Sprawa: ZP.60.DES.5.2023

„BUDOWA UKŁADU WYSOKOSPRAWNEJ KOGENERACJI O MOCY 1,2 MWe W STARYM SĄCZU DLA MPEC NOWY SĄCZ”

Odpowiedzi na zapytania Wykonawców

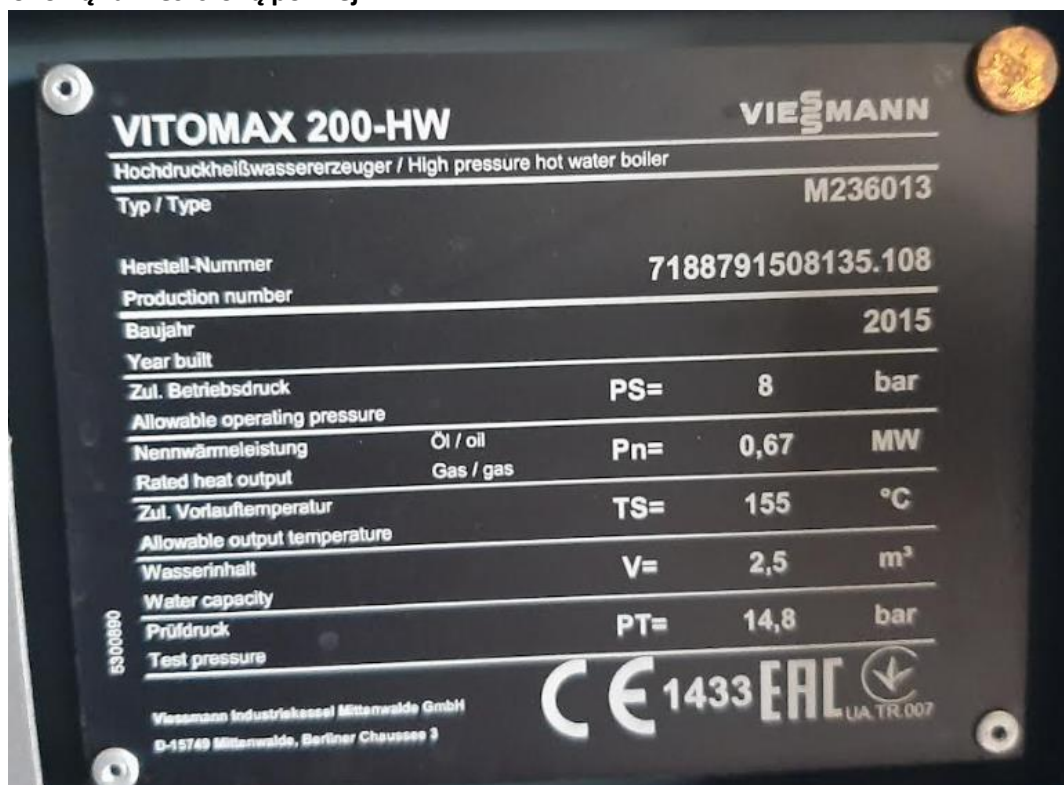
Prosimy o przekazanie informacji na temat kotłów zamontowanych w kotłowni:

- temperatura dopuszczalna
- temperatura robocza wody na wyjściu z kotłów (najwyższa, utrzymywana w sposób ciągły)

Zamawiający informuje, że temperatura robocza wody na wyjściu z kotłów (najwyższa, utrzymywana w sposób ciągły) to 120 st. C. Maksymalna temperatura dopuszczalna zgodnie z tabliczką znamionową zamieszczoną poniżej:
